市場移転に関する関係局長会議

専門家会議による、追加対策工事にかかる確認
調査等の結果について

追加対策工事等に関する 確認調査等の結果について

豊洲市場における土壌汚染対策等に関する
専門家会議

追加対策工事の概要 ②

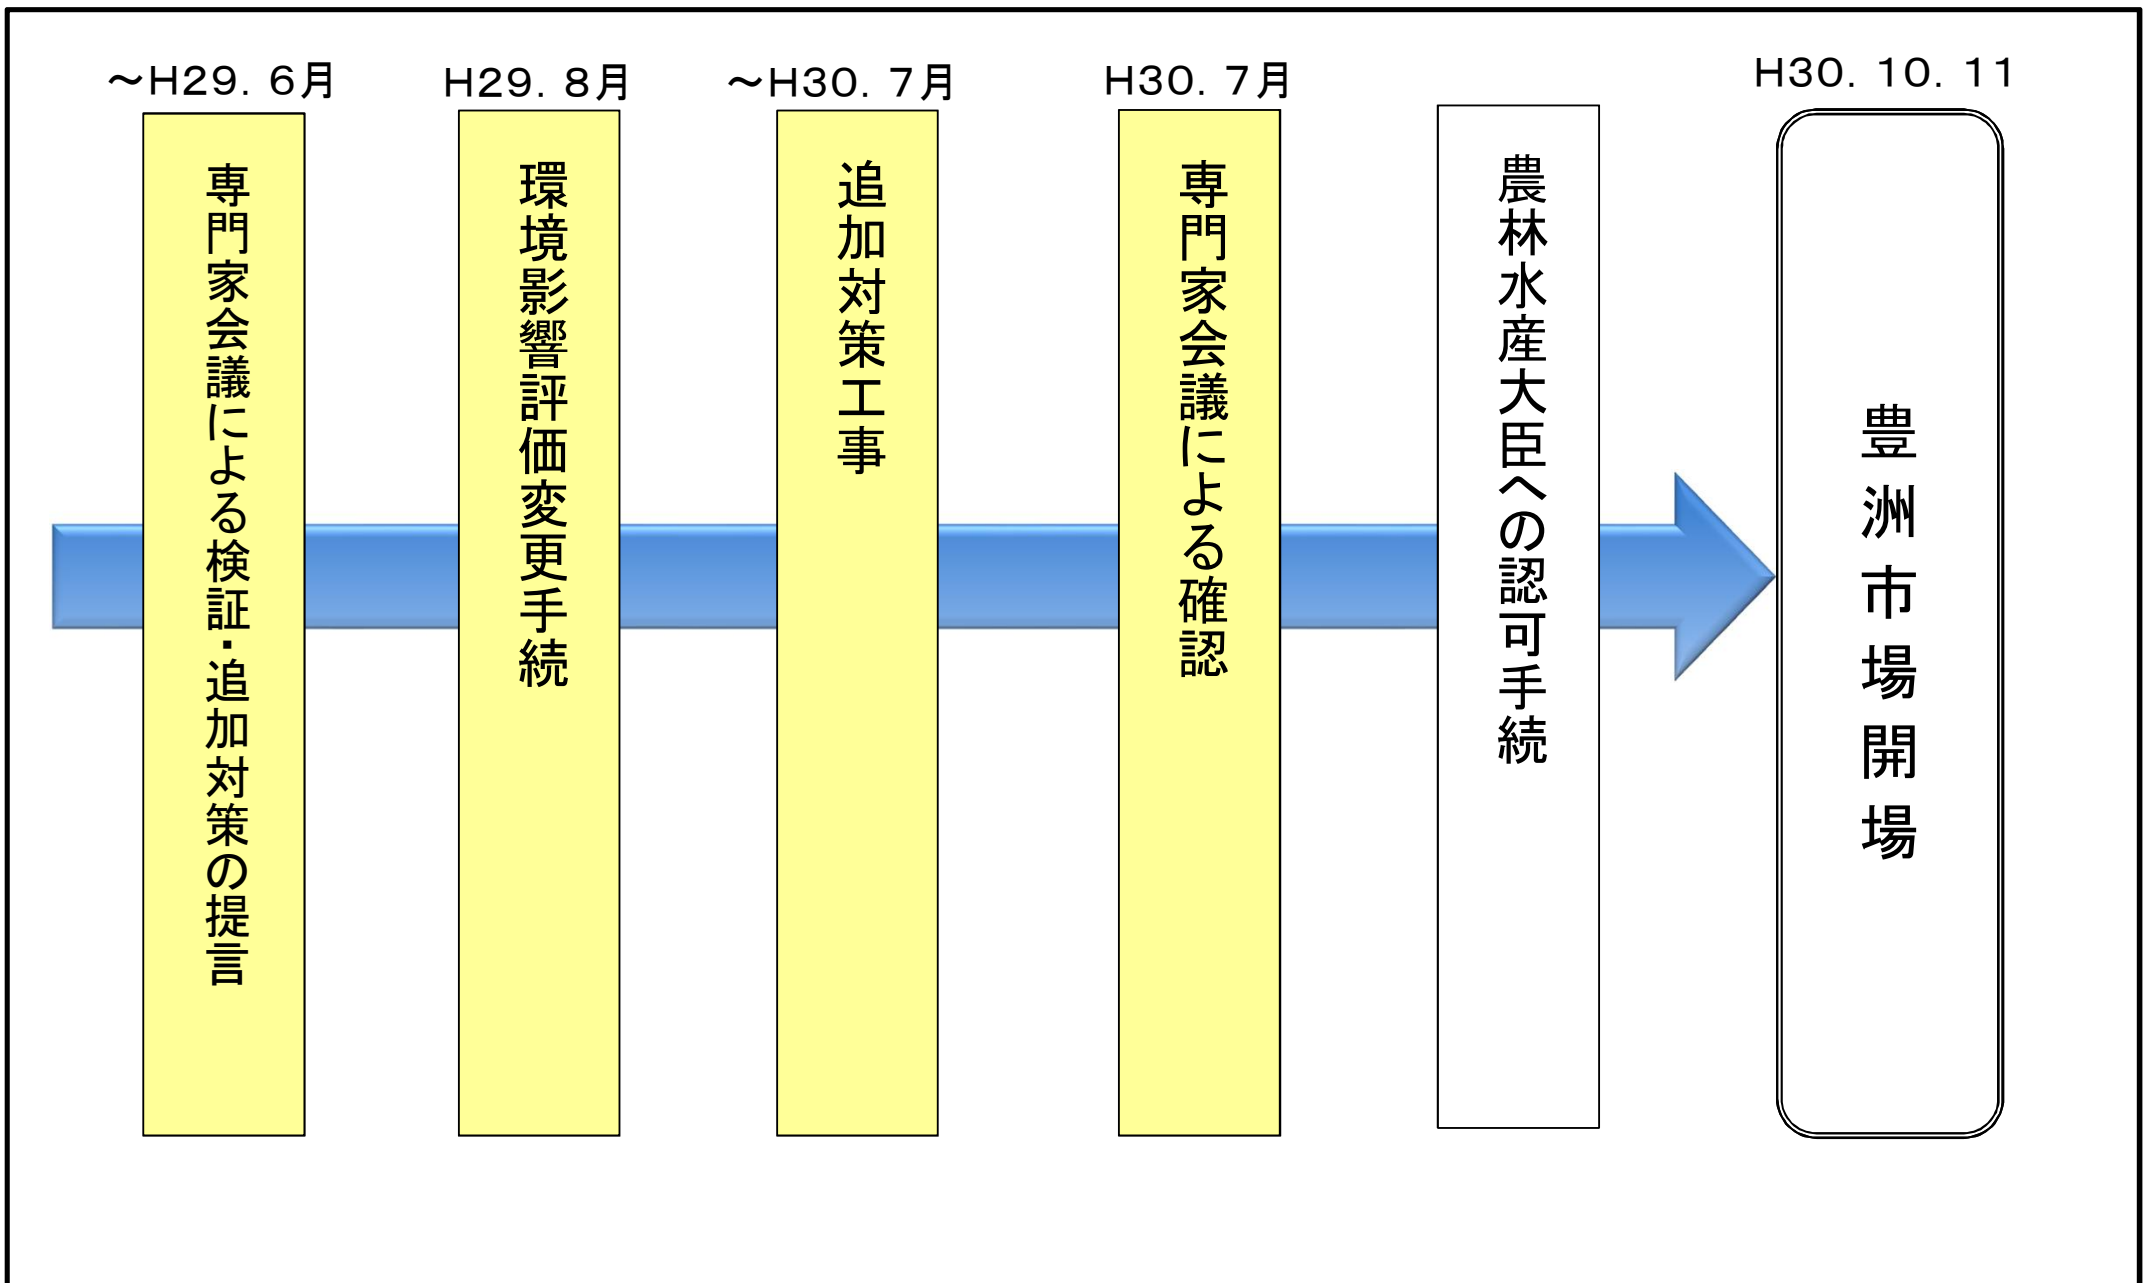
- ・追加対策工事は適切に実施されており、計画通りに換気されることで、地下ピット内の空気の水銀等ガス濃度は問題のない状態で維持される。
- ・床面コンクリートおよび換気設備の維持管理が適切に行われていくことにより、将来にわたって盛土と同等の機能を果たすことができると考えられる。

- ・建物下の揚水ポンプの設置等により、地下水管理システムの揚水機能が強化されたことが、地下水排水量のデータから確認された。
- ・各街区の建物部分以外、建物下それぞれの平均地下水位が当面の目標地下水位(A.P.+2.0m)以下まで低下した。
- ・引き続き地下水の揚水を継続し、A.P.+2.0m前後で地下水位が常時維持されるようにA.P. +1.8mを目標管理水位として地下水管理システムを稼働していくことが望ましい。

- ・検出される水銀ガスの濃度は指針値に適合するレベルであり、地上部および連絡通路内の空気に影響を及ぼす可能性はないと考えられるため、これ以上の対策は不要と判断。
